Změnový list č. 2**ze dne 21.9.2021**

Název stavby:	Oprava chodníku v ul. V. Nezvala u bl. 219 a u č.p. 1088
Číslo smluvního vztahu:	MIOS21202236
Název části stavby (PS, SO):	
Na základě oznámení projektanta/zhotovitele/objednatele/provozovatele o skutečnostech, které vyžadují provést změnu smluvní dokumentace ve smyslu objednávky/bodu 4.9/5.8/5.9/12.3/12.4 a jiných smlouvy o dílo. Změna se týká technického řešení díla s dopadem na jeho smluvní cenu/termín dokončení díla	
<u>Původní řešení dle smluvní dokumentace:</u> Vybourání konstrukčních vrstev, výměna betonových obrub, asfaltové souvrství ACL a ACO.	
<u>Nové řešení:</u> Částečné vybourání konstrukčních vrstev, výšková úprava nového chodníku a betonových obrubníků, doplnění konstrukčních vrstev z ŠD v tl. 150–200 mm, pokládka asfaltového souvrství ACP a ACO, doplnění likvidace odpadu za stávající vybourané asfaltové souvrství.	
<u>Zdůvodnění změny:</u> Na základě požadavku objednatele v souladu s revizí PD a zápisy v SD. Byl doplněn výkaz výměr o položky, které neobsahoval původní výkaz výměr. Prováděné práce jsou nezbytně nutné pro řádné dokončení díla.

Příloha změnového listu: Rozpočet
Zápis ze stavebního deníku
Vzorový řez

Vzorový řez A-A

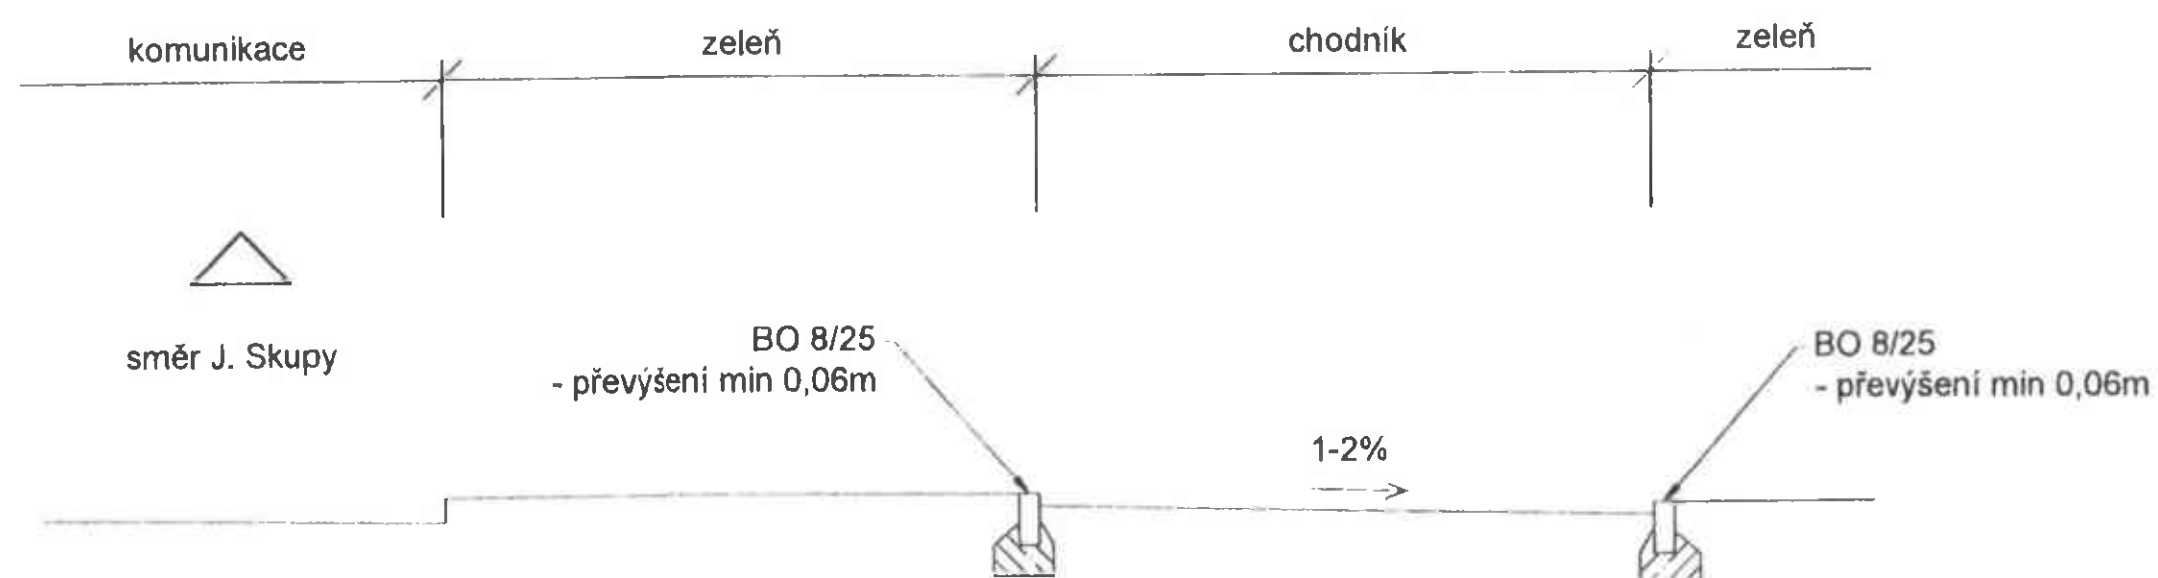
V maximální možné míře dodržet stávající niveletu chodníku dle původního stavu včetně osazení obrub.

Skladba a rozsah kčních vrstev bude stanovena na KD.

1. Bude provedeno dle zadání.
2. Nášlap dle VŘ A-A po vybourání AB chodníku lze upřesnit.
3. Případné vyrovnávky – ŠD frakce 0-32 mm.

Vzorový řez B-B

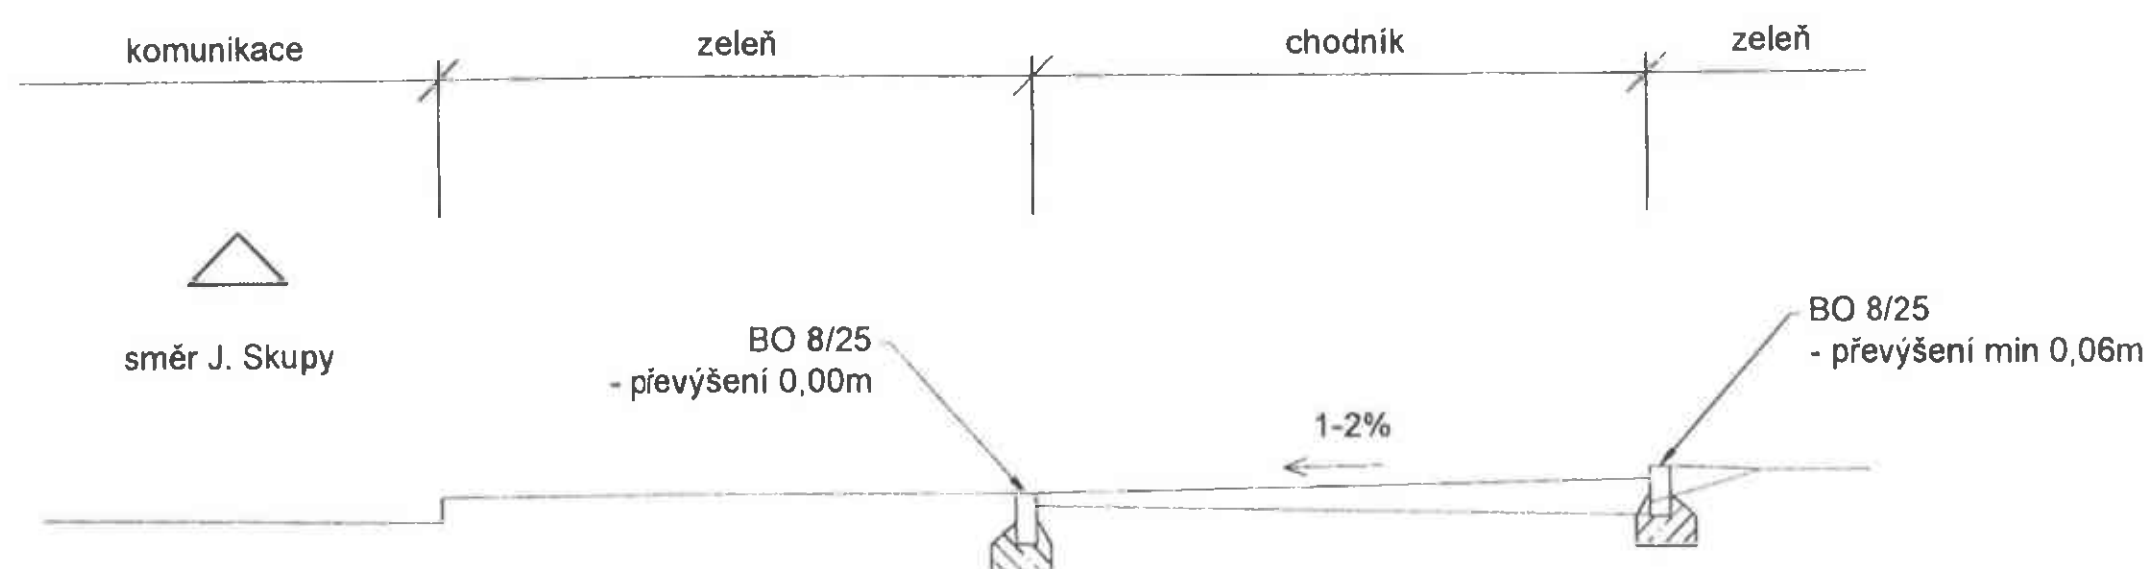
Navržena nová niveleta chodníku.
Dojde ke zvednutí nivelety oproti původnímu stavu.

Skladba a rozsah kčních vrstev bude stanovena na KD.

1. Mění se příčný sklon – dle VŘ B-B, nášlap 0,1 m.
2. Frézuje se pouze rozbitá část (cca třetina plochy, ostatní bude přesypáno).
3. Případné vyrovnávky – ŠD frakce 0-32 mm.
